*Oggetto:* [ID\_VIP: 6240] Istanza per il rilascio del provvedimento unico ambientale ai sensi dell'art. 27 del D.Lgs 152/2006 e ss.mm.ii., relativo al Progetto di un impianto eolico, denominato "CE Deliceto" costituito da 10 aerogeneratori con potenza complessiva pari a 60 MW, ricadente nel comune di Ascoli Satriano (FG) in località Santa Croce ed opere di connessione nel comune di Deliceto (FG).

**Proponente: Blue Stone Renewable VIII Srl**

Parere tecnico istruttorio della SS-PNRR ai sensi dell'art. 25 del D.Lgs 152/2006 e ss.mm.ii

Figure 1-2 Elaborazione cartografica ST SS-PNRR

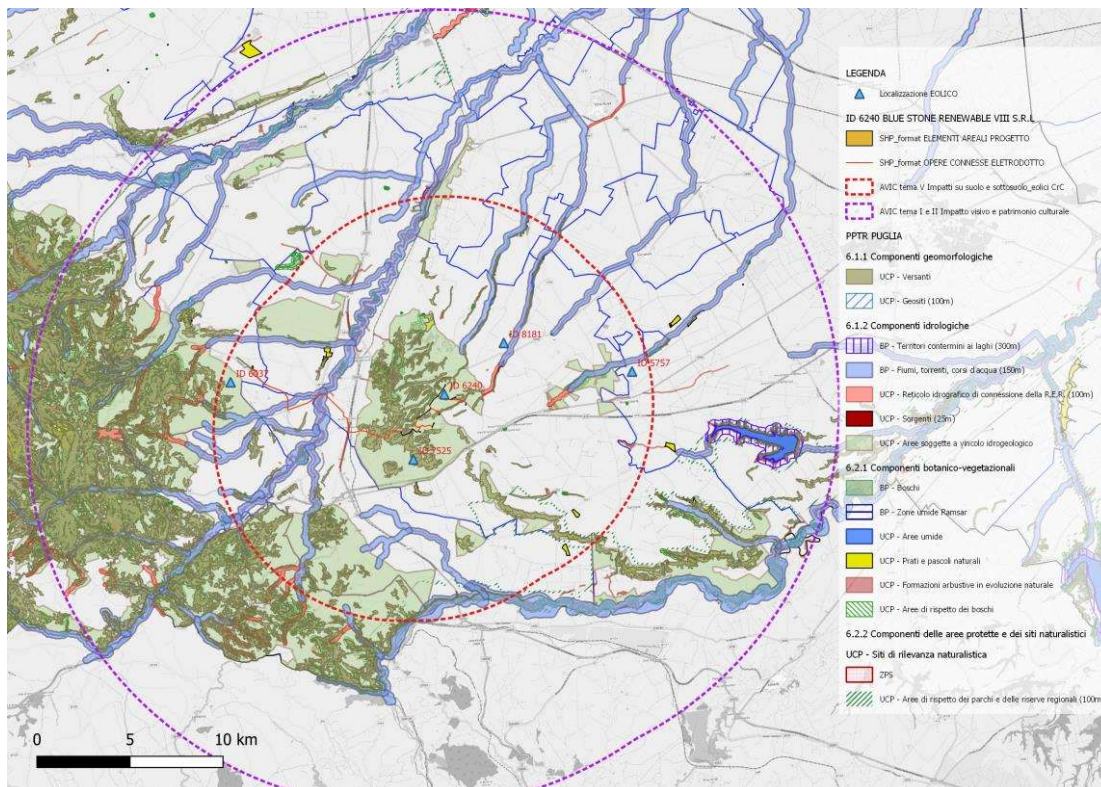
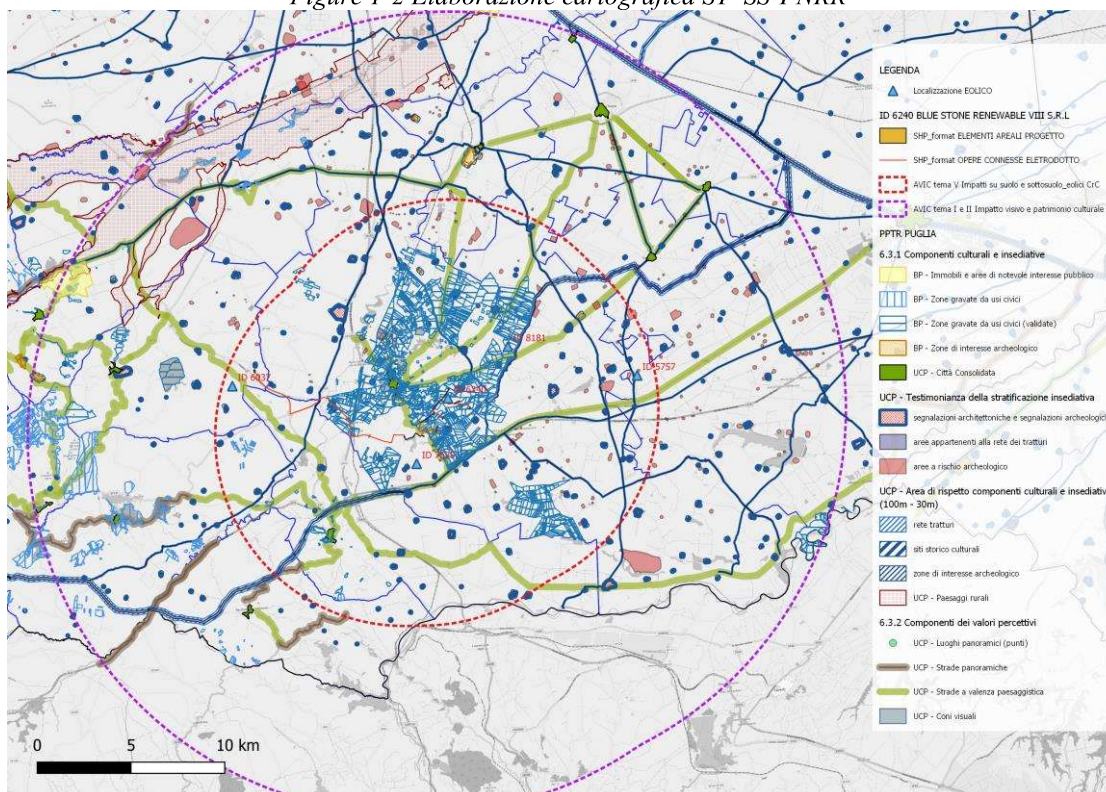
- L'impianto risulta interferire con i Beni Paesaggistici (BP) e le Ulteriori Componenti Paesaggistiche (UCP) come definite dal PPTR secondo il seguente dettaglio:

- I WTG, tranne il n. A3 ricadono in UCP "Aree soggette a vincolo idrogeologico";

- I WTG A4 e A5 interferiscono visivamente con il BP Boschi;
- I WTG A2, A3, A6 e il cavidotto, interferiscono visivamente con l'UCP Formazioni arbustive in evoluzione naturale;

- Interferenza con il Regio Tratturello Foggia – Ascoli - Lavello, con area buffer di 30 m ad una distanza minima di 1 km dall'aerogeneratore più prossimo (A3);
- Interferenza con il Regio Tratturello Candela – Monte Gentile, ad una distanza minima di 2 km dall'aerogeneratore più prossimo (A7);
- Interferenza con il Regio Tratturello Cervara – Candela – Sant'Agata, ad una distanza minima di 5 km dall'aerogeneratore più prossimo (A10);

- Tutti gli aerogeneratori comprometterebbero l'ambito percettivo compreso tra le Strade a valenza paesaggistica ai sensi del PPTR SP88, SP90, SP95. In particolare:
  - il WTG A1 dista meno di 1 km dalla SP 88;
  - i WTG A7-A8-A9 distano da poco più di 100 a poco meno di 600m dalla SP 90;
  - i WTG A8, A7, A6 distano meno di 2 km dalla SP 95;

Il cavidotto esterno intercetta direttamente il BP "Zone gravate da usi civici", il Regio Tratturello Candela Montegentile n. 54; inoltre interferisce con i siti storico-culturali Masseria Il Pidocchio, Masseria La Marana Carlo Cattaneo, Masseria Della Mendola, Masseria Colabella;

Figura 3 – Aereo-generatori presenti nella AVI 10km (tratteggiata rossa) Elaborazione cartografica ST SS-PNRR –

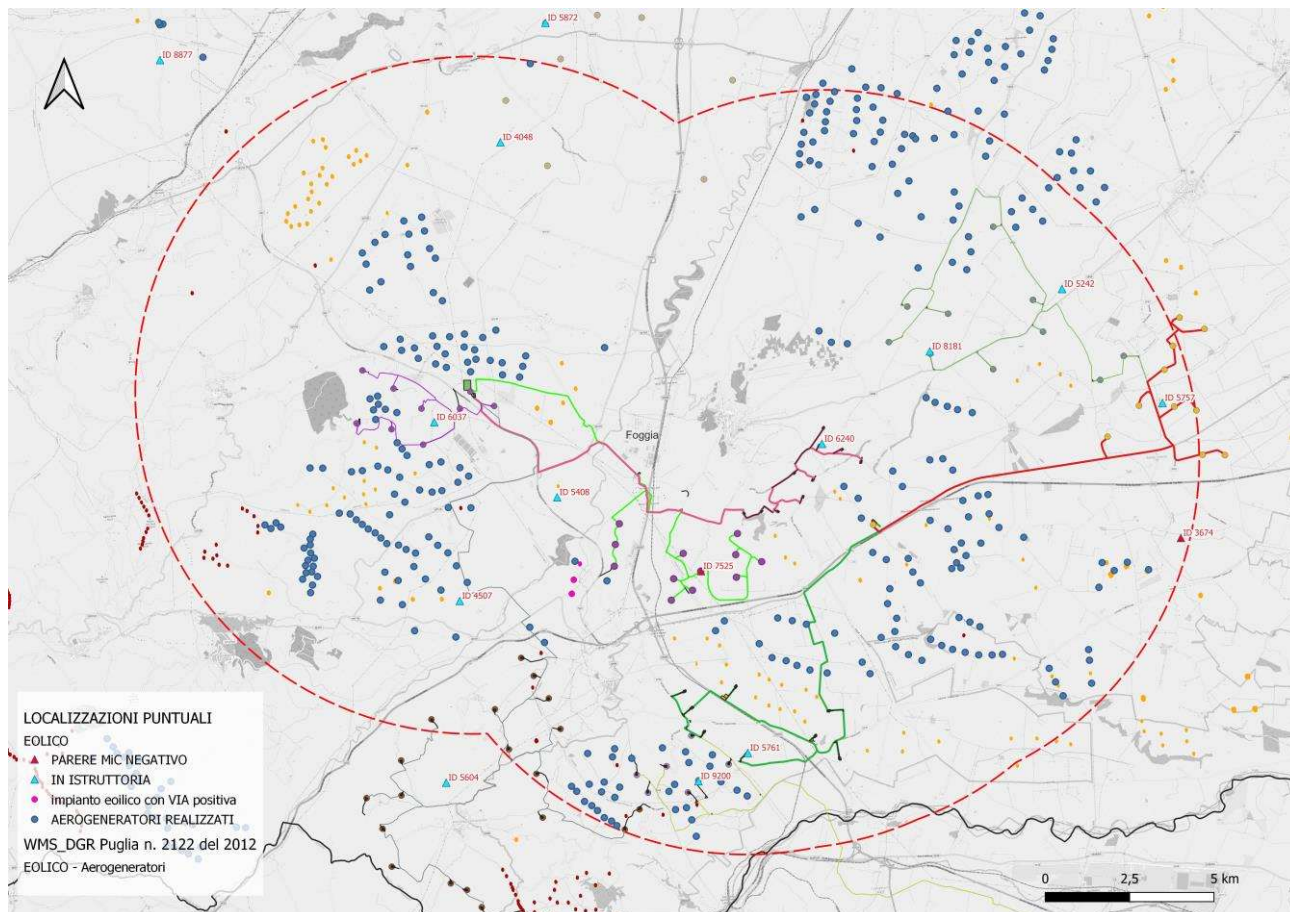
**CONSIDERATO** che l'impatto cumulato derivante dalla realizzazione dell'impianto eolico in esame e dalla presenza degli impianti esistenti o autorizzati (circa **600 aerogeneratori** di dimensioni diverse) non contribuirebbe a garantire la riproducibilità delle invarianti strutturali individuate dal PPTR nelle Figure territoriali ricadenti nell'AVI di 20 km, come di seguito evidenziato nella Sezione B2 delle Schede d'Ambito:
